温州市中心医院双屿院区改扩建工程空调工程招标文件补充、澄清（答疑）纪要 01 号文件

招标文件澄清答疑部分：

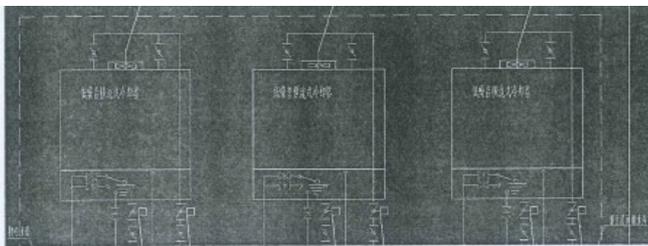
回复：按招标文件执行。
十七、贵司提供的招标清单，冷媒铜管的项目特征第3点描述“材质、规格：磷化脱氧无缝铜管，规格由中标单位深化设计，工程量含气液管”，请贵司明确冷媒铜管提供的工程量是否指的是“气管+液管”的铜管总量？

回复：指的是“气管+液管”的铜管总量。
十九、根据贵司提供的招标文件第41页评标办法第四点资信评审第2条资信评分因素和评分标准之描述“本项目拟派项目负责人自2020年1月1日至今以项目负责人身份完成过一个单项合同金额在2700万元及以上的公共建筑类空调或暖通工程施工业绩得1分。”，请贵司明确对于业绩与奖项的要求是否可以提供公共建筑综合机电（含空调或暖通工程）的施工业绩，且其中造价汇总表中央空调或暖通的金额在2700万元及以上？

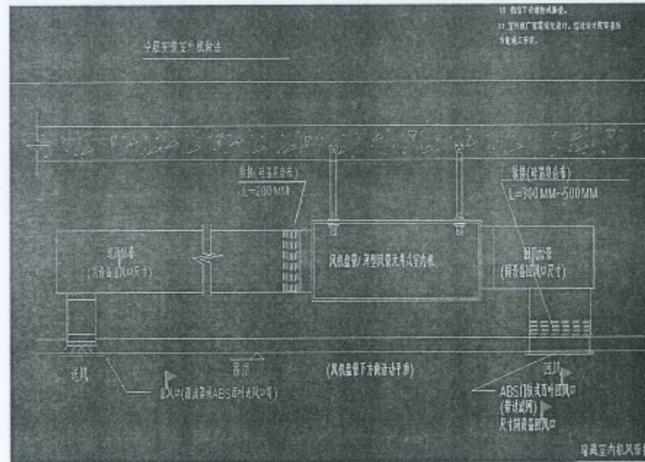
二十八、设计说明中 DN125 的无缝钢管壁厚为 133*4, 清单中为 133*4.5, 请明

确?

公称直径	DN20	DN25	DN32	DN40	DN50	DN70	DN80	DN100
外径×壁厚	D25×2.5	D32×3	D38×3	D45×3	D57×3	D76×3	D89×4	D108×4
公称直径	DN125	DN150	DN200	DN250	DN300	DN350	DN400	DN450
外径×壁厚	D133×4	D159×5	D219×6	D273×7	D325×8	D377×9	D426×10	D480×10

回复：清单已调整，修改后的清单详见新的电子招标文件，DN125的无缝钢管壁厚为1.33*4。

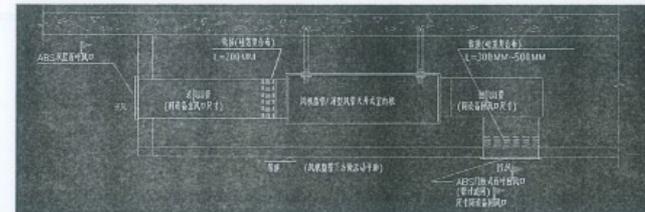
三十三、空调侧出风口是否为双层百叶风口？

回复：是为双层百叶风口。
